Dot.: Uzgodnienia dokumentacji projektowej przyłącza centralnego ogrzewania.

# PROJEKT PRZYŁĄCZA C.O.

## DO BUDYNKU PRZY UL. TARGOWEJ 2 W PODDĘBICACH

**Dotyczy: Uzgodnienie trasy projektowanego przyłącza centralnego ogrzewania do budynku  
mieszkalnego przy ul. Targowej 2, dz.nr 86/4 obręb 7 w Poddębicach.**

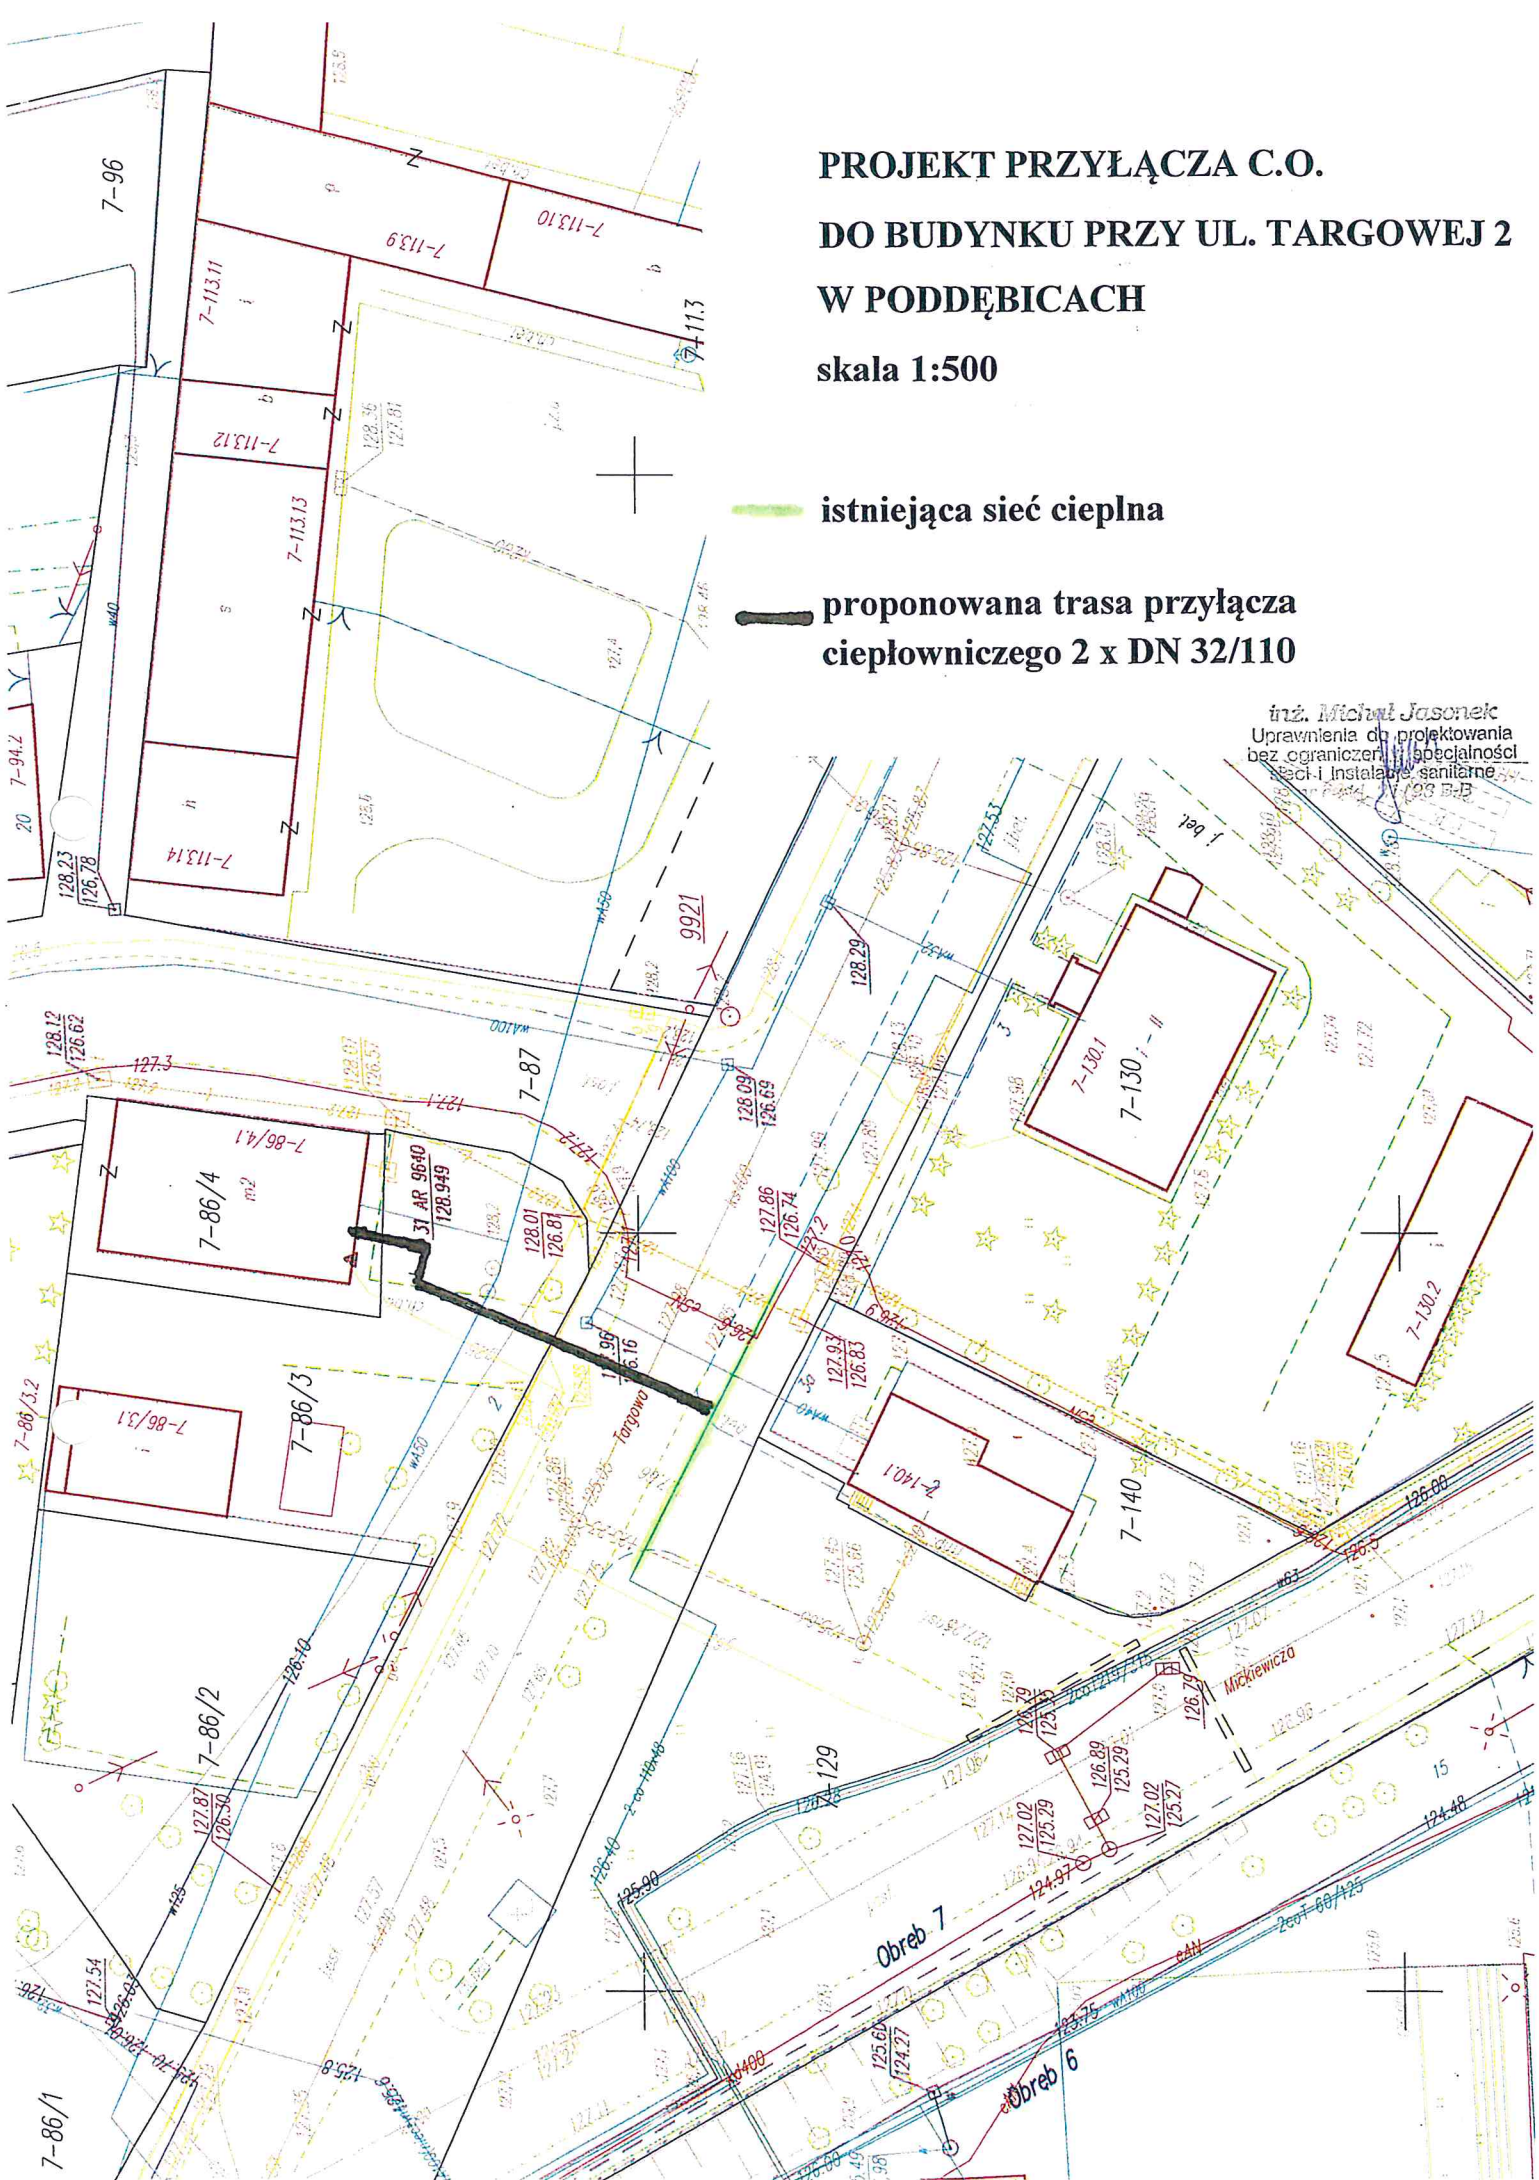
Prace ziemne w rejonie sieci gazowej należy wykonywać  
wzornie. Powiadomili Gazownię w Zgierzu ul. Myśliwska 1A  
o przystąpieniu do robót 5 dni przed ich rozpoczęciem.  
Zachować odległości normatywne od sieci gazowej.

W nawiązaniu do pisma z dnia 27.06.2018 r. znak: TBS/231/2018 Miejskie Przedsiębiorstwo Wodociągów i Kanalizacji w Poddębicach Sp. z o.o. uzgadnia trasę przyłącza ciepłowniczego wg załączonej mapki wykonanej przez Pana inż. Michała Jasionka. W obrębie budynku ze względu na możliwość kolizji przyłączy wod-kan prosimy o prowadzenie prac pod nadzorem MPWiK Sp. z o.o. w Poddębicach.
